Oggetto: [ID_VIP: 3947] Riscontro nota del M.A.T.T.M. prot. n. 22173 del 03/10/2018, relativa alla istanza di pronuncia di compatibilità ambientale art. 23 del D.Lgs. 152/2006 e ss.mm.ii. per il progetto di realizzazione e gestione del servizio di distribuzione del gas naturale in alcuni comuni del Cilento. Società proponente Amalfitana Gas S.r.l. – RICHIESTA DI INTEGRAZIONE PER RILASCIO NULLA OSTA IN DEROGA ex art. 20 delle Norme di Attuazione del Piano del Parco e "sentito" ex c. 7 art. 5 D.P.R. 357/97 per come modificato dal D.P.R. 120/2002.

prot. n. 15985 del 30/10/2018

OGGETTO: Progetto di realizzazione e gestione del servizio di distribuzione del gas naturale nei comuni di: Bellosguardo - Campora - Ceraso - Corleto Monforte - Cuccaro Vetere - Laureana Cilento - Laurino - Lustra - Magliano Vetere - Moio della Civitella - Monteforte Cilento - Omignano - Orria - Piaggine - Prignano Cilento - Rutino - Sacco - Sant'Angelo a Fasanella - Stio - Istanza di pronuncia di compatibilità ambientale, ex art. 23 del d.lgs 152/2006 e ss.mm.ii., trasmessa dal Ministero dell'Ambiente e della Tutela del Territorio e del Mare con nota ed acquisita agli atti di questo ente al prot. n. 14392 del

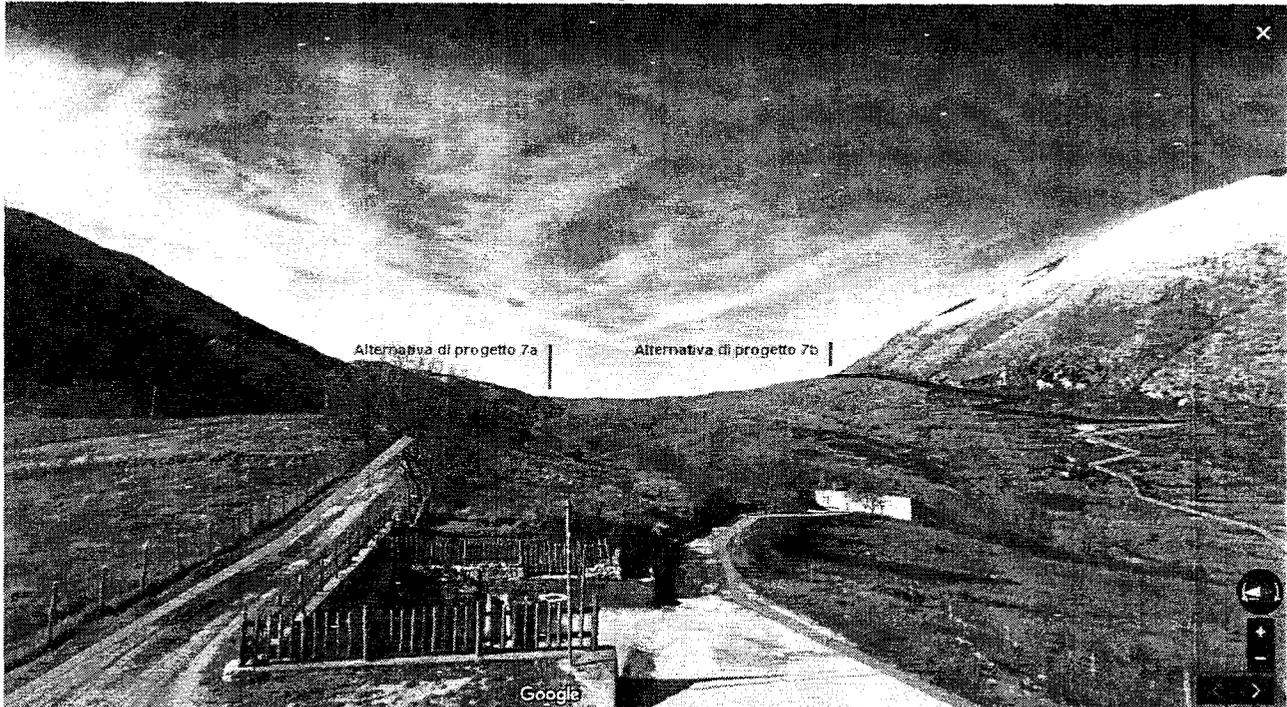
L'impatto più rilevante dell'intero progetto si ha lì dove è previsto il collegamento tra il gasdotto della rete nazionale, nel Vallo di Diano, ed i comuni del Cilento, a servizio dei quali è prevista la nuova rete. Un tratto, privo di viabilità carrabile, è compreso tra Piaggine e Monte San Giacomo, indicato nelle planimetrie di progetto con due segni rossi, rispettivamente indicati come alternativa di progetto 7A e 7B.

Entrambe le alternative di progetto hanno una lunghezza pari a circa 2.500 metri ed attraversano - chi più a nord (7B) e chi più a sud (7A) - la località nota come serra del Raccio. Un impluvio, costituito dal torrente Buco, compreso tra il versante meridionale del monte Motola e le pendici settentrionali del massiccio del monte Cervati ma nello stesso tempo uno spartiacque tra la Valle del Calore ed il Vallo di Diano. Un passaggio naturale, tra i monti che separano il Cilento ed il mare dal Vallo di Diano, attraversato per millenni da greggi, pastori e genti ma caduto in disuso con

<https://www.google.it/maps/@40.3423354,15.4786604,3a,60y,272.7h,90.86t/data=!3m6!1e1!3m4!1sthKBKZIPz1iuxmixPAP0Dw!2e0!7i13312!8i6656?hl=it>

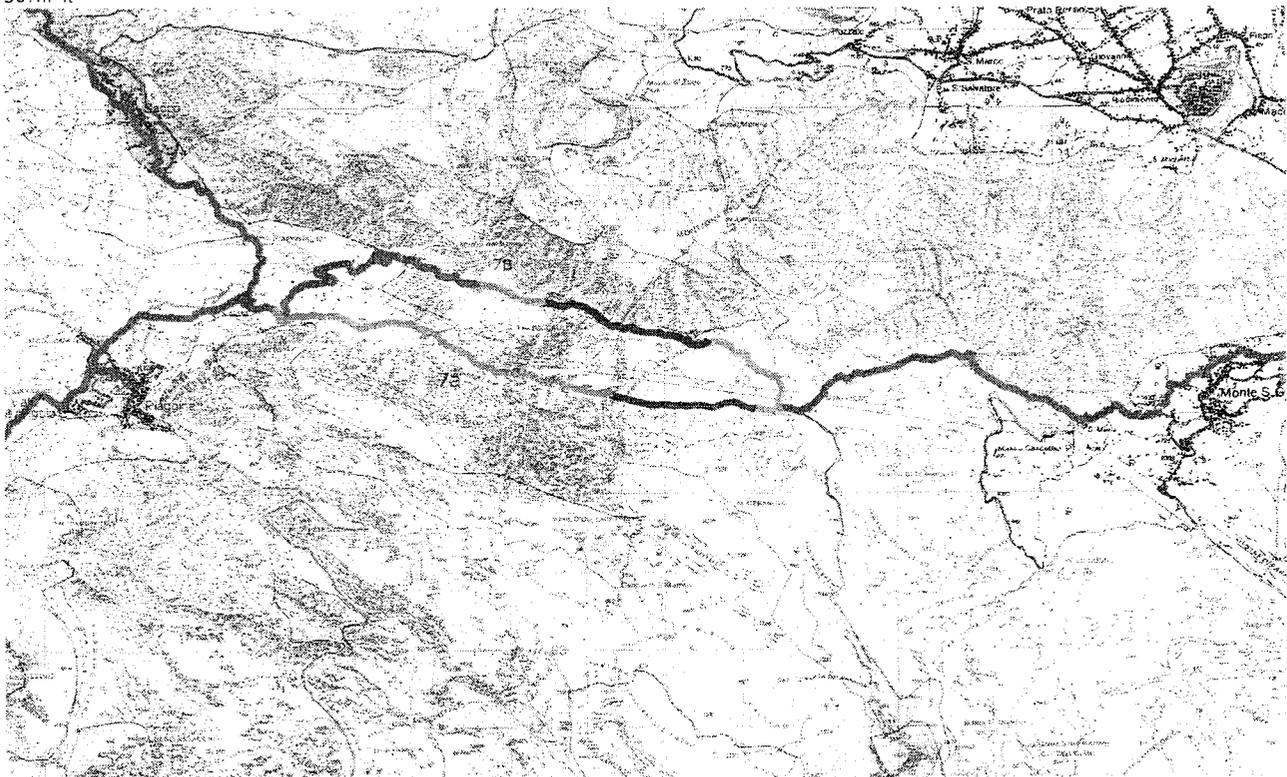
Si tratta di un'area limitata del parco, caratterizzata però da un alto valore ambientale, per la presenza di vegetazione arbustiva e/o erbacea intramezzata da pascoli naturali e praterie, con rocce calcaree affioranti e solcata da numerosi corsi d'acqua a regime torrentizio, confluenti nel torrente Buco, ma anche intrisa di un alto valore culturale. Qui, tra i segni dei muri di pietra a secco, i ruderi dei vecchi manufatti e gli alberi da frutto inselvaticiti, si leggono le tracce di antichi percorsi e di un passato brulicante di vita, di colture, transumanze e commerci millenari.

Il tratto indicato come **alternativa di progetto 7B** è compreso in zona B1 del Piano del Parco ed è ricadente nella ZPS - IT8050046, denominata Monte Cervati e dintorni. Esso ricalca, anche se la scala di rappresentazione della planimetria di progetto non consente di affermarlo con certezza, un antico sentiero, di recente oggetto di riscoperta e valorizzazione nell'ambito del progetto attuato dall'Ente Parco e denominato "a cavallo sulla via Istmica", finanziato dalla Regione Campania col P.S.R. 2007/13 - Asse II Misura 227 azione B. Come evidente anche in planimetria, il tracciato dell'alternativa 7B corre ai piedi del versante meridionale del monte Motola, caratterizzato da rocce calcaree affioranti compatte o fratturate. Una tipologia di suolo per cui, nella relazione dal titolo "*ripristino ambientale e misure di mitigazione dell'impatto*", non è prevista alcuna modalità di ripristino. Le tipologie di ripristino, qui, considerate sono: pavimentazione in tappetino di asfalto (p.to 2.1.1), pavimentazione in pietra in aree urbane (p.to 2.1.2) e percorsi in aperta campagna (p.to 2.1.3) ove sembra ci si riferisca esclusivamente ad un tipo di terreno sciolto ed arabile, non già solido come una roccia calcarea compatta può esserlo.

Anche il tratto indicato come **alternativa di progetto 7A** è compreso in zona B1 del Piano del Parco, nella ZPS - IT8050046 e, per di più, lambisce il SIC-IT8050024, denominato "Monte Cervati, Centaurino e Montagne di Laurino". Anche questo tratto ricalca un antico sentiero, oggi non più visibile ma censito dal Piano del Parco come "rete dei sentieri di fruizione". La natura del suolo affiorante non è specificata in nessun elaborato di progetto e si potrebbe supporre riconducibile a quella descritta al paragrafo 2.1.3 "percorsi in aperta campagna". Questa alternativa di progetto intercetta un fitto reticolo di valloni confluenti nel torrente Buco, questo spiega la descrizione degli interventi di mitigazione degli impatti prodotti dagli attraversamenti degli impluvi, riportato al paragrafo 3.1 della citata relazione dal titolo "*ripristino ambientale e misure di mitigazione dell'impatto*".

L'interesse pubblico dell'opera proposta è innegabile per i tanti comuni del Cilento interno che saranno serviti dalla rete; tale circostanza ci fa ritenere l'intervento meritevole di rilascio di nulla osta anche in deroga al divieto imposto dal comma 3 dell'art. 8 delle Norme di Attuazione. Al fine di intraprendere le opportune verifiche di compatibilità dell'intervento con le esigenze generali di tutela del Parco e delle sue risorse si ritiene necessario effettuare degli approfondimenti sui tratti indicati in rosso, come alternativa 7A e 7B, nella planimetria sopra riportata. In particolare, dovrà essere trasmesso su base cartografica in scala almeno 1:5000 (base C.T.R.):

1. il rilievo dettagliato del tracciato anche in formato digitale (come traccia formato .shp);
2. rilievo della tipologia di terreno interessata dal tracciato fino ad una profondità di 1 metro al di sotto del calpestio
3. rilievo del soprassuolo, con particolare riferimento al tipo di habitat elencati nel formulario del sito della rete natura 2000.

Per ogni attraversamento di alveo dovrà essere proposta una specifica soluzione progettuale di attraversamento indicata con un codice univoco. Dovrà inoltre essere prodotta e trasmessa una adeguata documentazione fotografica dei luoghi lungo i due differenti tracciati, il punto di ripresa fotografica dovrà essere indicato sulla planimetria di cui sopra e sul tracciato .shp.
